1号機 原子炉格納容器内窒素封入設備 実施計画変更に伴うコメント回答について

平成28年4月19日
東京電力ホールディングス株式会社

補足資料1 JP計装ラックについて

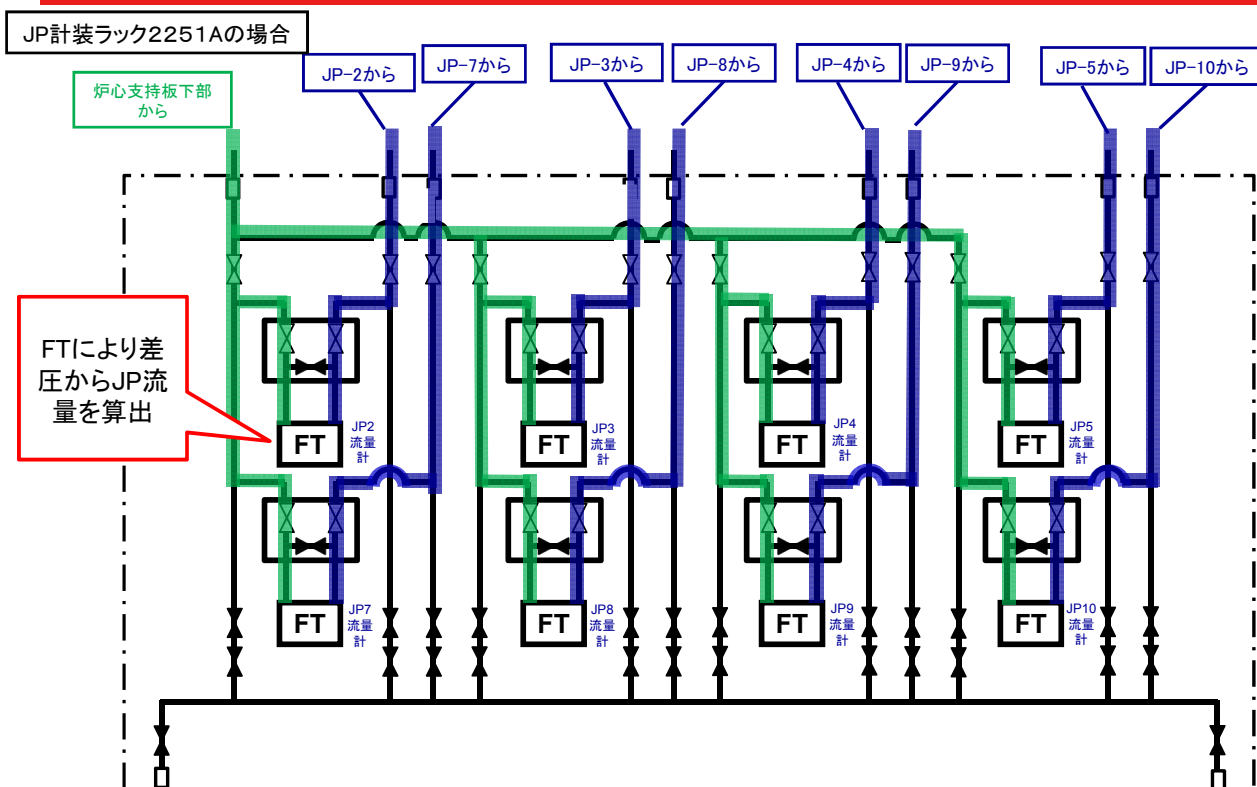
① 1号機は事故時にPCV※1が高温となったが、JP※2計装ラックからの窒素封入ラインの健全性はどのように確認しているのか。

- JP計装ラックは元々、各JPの流量を算出するため、代表点(炉心支持板下部)と各JPの差圧を検出するための設備である。(補足資料1参照)
- 事故以降のJP計装ラックからRPV※3までのラインの健全性を確認するため、以下の試験を実施した(第2回面談にてご説明)。
 - ・平成26年7月28日～8月5日に健全性確認試験(14ラインを1ライン毎封入して確認)
 - ・平成26年8月20日～8月27日に安定性確認試験(代表2ラインで1週間封入して確認)
- 試験の結果、D/W※4圧力およびRPV・PCV温度について、通常発生しうる変動幅を超えるような変動はないことを確認し、ラインが健全であると判断している。

補足資料2 注入/ドレン切替ユニットについて(2/3) JP計装ラック【2251A】

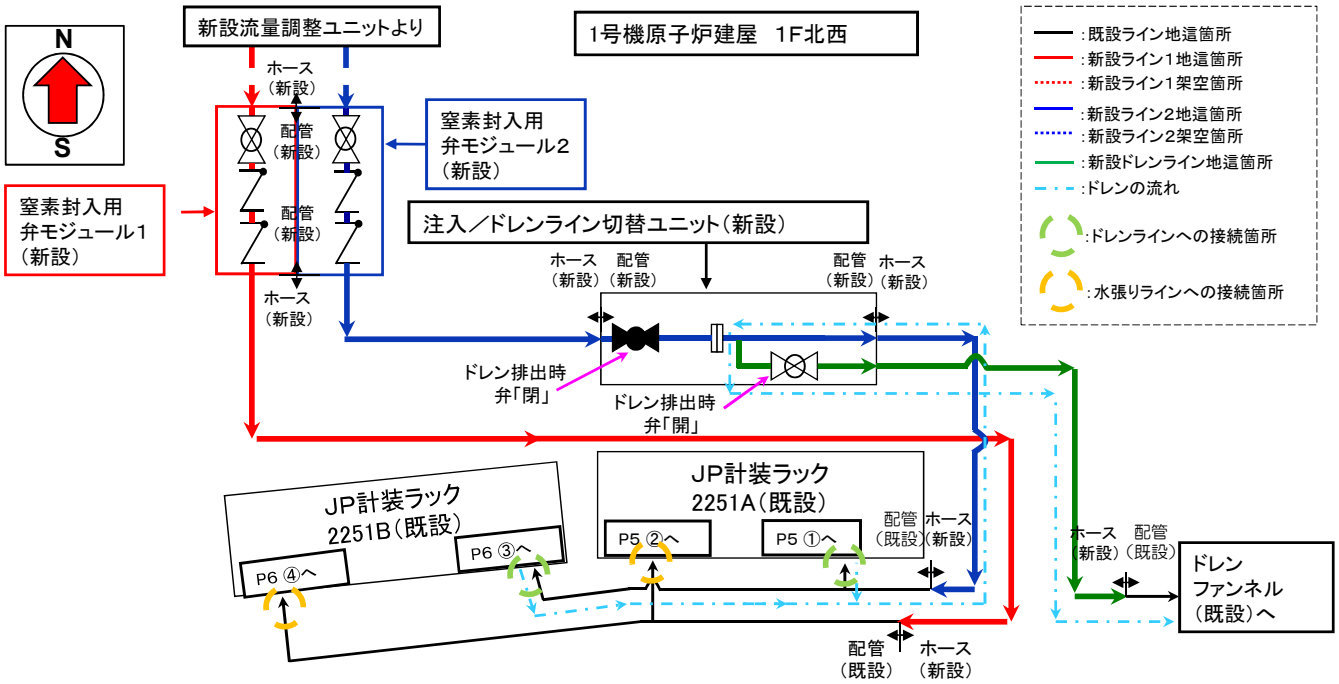
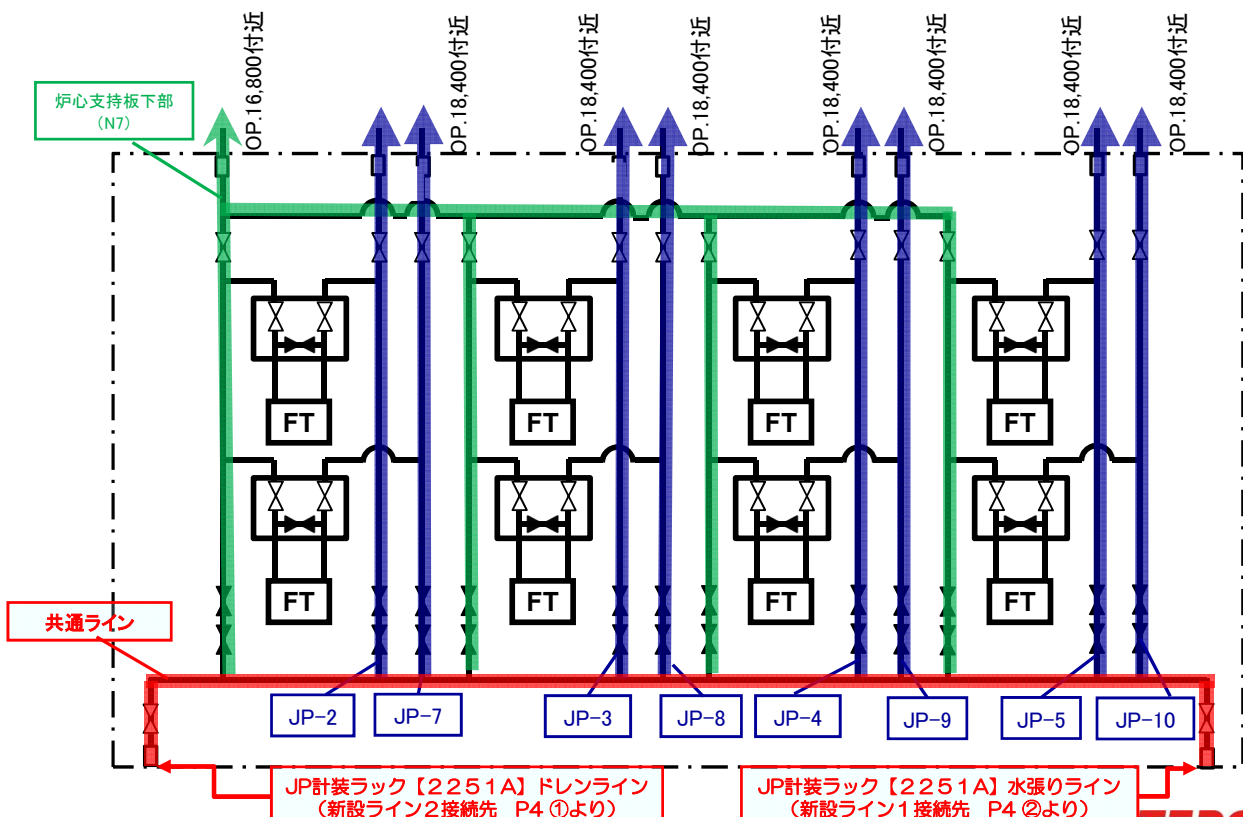
②注入/ドレン切替ユニットは1つしか設置しないが、設置目的及び使用方法について説明すること。

- JP計装からRPVまでのラインは、元々内部流体は水であることから、使用に際しては配管内部に水があることを想定し、ドレンラインを設置している。
- JP計装ラック2251A, 2251B両方から「注入/ドレンライン切替ユニット」へ接続し、封入試験前に水抜きを実施している。
- なお、今後JP計装ラックから窒素封入を開始する前は、結露水等の発生を考慮し、念のため「注入/ドレンライン切替ユニット」を使用してJP計装ラック内のドレン抜きを行う運用とする。

※ JP計装ラック内にドレン水が残留していないことを確認済み
JP計装ラックから室素封入を開始する前は、結露水等の発生を考慮し、念のため「注入/ドレンライン切替ユニット」を使用してJP計装ラック内のドレン抜きを行う運用とする。
